**RÉPONSES D'HYDRO-QUÉBEC DISTRIBUTION
À LA DEMANDE DE RENSEIGNEMENTS N° 4
DE LA RÉGIE**

THÈME – PLAN D'APPROVISIONNEMENT DES RÉSEAUX AUTONOMES

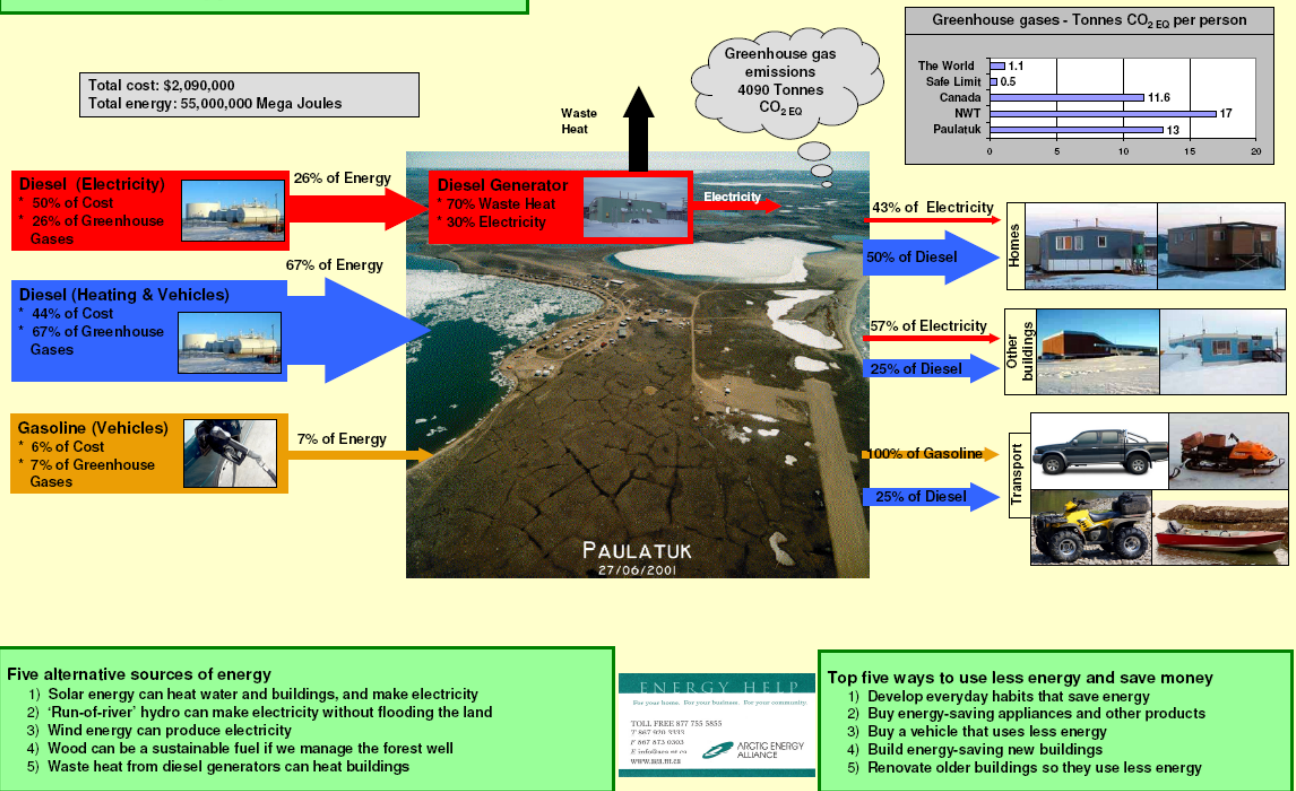
À la page 12 de la référence (ii), le Distributeur présente une étude qui montre qu'au Groenland, plusieurs communautés sont alimentées en électricité et chauffées par des centrales Diesel en cogénération :

« Les systèmes de chauffage urbain sont déjà utilisés dans les milieux arctiques dans des réseaux électriques autonomes où la génération est basée sur des groupes diesel, notamment au Groenland, où 13 réseaux autonomes (sur 74) sont dotés de systèmes majeurs de chauffage urbain. »

Dans le tableau en page 14 de la même référence, on apprend que dans 11 de ces 13 communautés, la chaleur de cogénération était vendue en 2004 à un coût de 85,72 \$/MWh de chaleur alors que le prix de revient de récupération et de distribution de la chaleur serait bien inférieur dans la plupart des communautés, pour atteindre parfois un coût aussi bas que 11,50 \$/MWh de chaleur. À un coût de 85,72 \$/MWh, soit 8,6 ¢/kWh, la chaleur est avantageuse pour les consommateurs qui n'ont pas à se procurer de l'huile à chauffage.

8.1 Compte tenu de ces exemples qui montrent que la vente de chaleur résiduelle est avantageuse pour la clientèle et qu'elle offre au Distributeur le potentiel de réduire son déficit, veuillez indiquer pourquoi la vente de chaleur n'est pas considérée par le Distributeur.

Le Distributeur n'a pas retracé, à la référence (i), le passage indiquant que « *la récupération de chaleur des procédés existants est présentée comme devant être intégrée avant le jumelage à de nouvelles technologies d'énergie renouvelable.* » À la page 46 du même document, il est indiqué que, au Nunavik, les coûts de construction élevés, de même que l'organisation et la structure des villages constituent des contraintes au développement du chauffage urbain.

À la référence (ii), il est noté que les systèmes de chauffage urbains sont peu développés en Amérique du Nord (p.11 et 13). Comme le Distributeur l'a déjà expliqué (HQD-3, Document 1, r. 47.1 à 47.4), le seul village québécois possédant un tel système de chauffage urbain est celui d'Oujé-Bougoumou, lequel a été planifié en fonction du système de chauffage urbain.

Comme le Distributeur l'a indiqué au dossier R-3623-2007, la conception des nouvelles centrales prévoit la récupération de la chaleur des groupes, non seulement pour les besoins du Distributeur, mais également pour la desserte d'un commerce ou d'une industrie qui s'établirait à proximité de la centrale. Il est en effet peu rentable de transporter de la chaleur résiduelle sur de longues distances.

Compte tenu qu'il n'existe aucune infrastructure de chauffage urbain dans les communautés du Nunavik, les investissements éventuels seraient considérables, tant pour la récupération et la distribution de chaleur que pour son utilisation dans les immeubles. En revanche, les infrastructures de stockage et de distribution de mazout existent, de même que les systèmes de chauffages. Le Distributeur considère qu'il n'est pas acquis que la vente de chaleur permettrait de « *réduire son déficit* ». Il rappelle également que la fourniture de chaleur ne relève pas de sa mission.
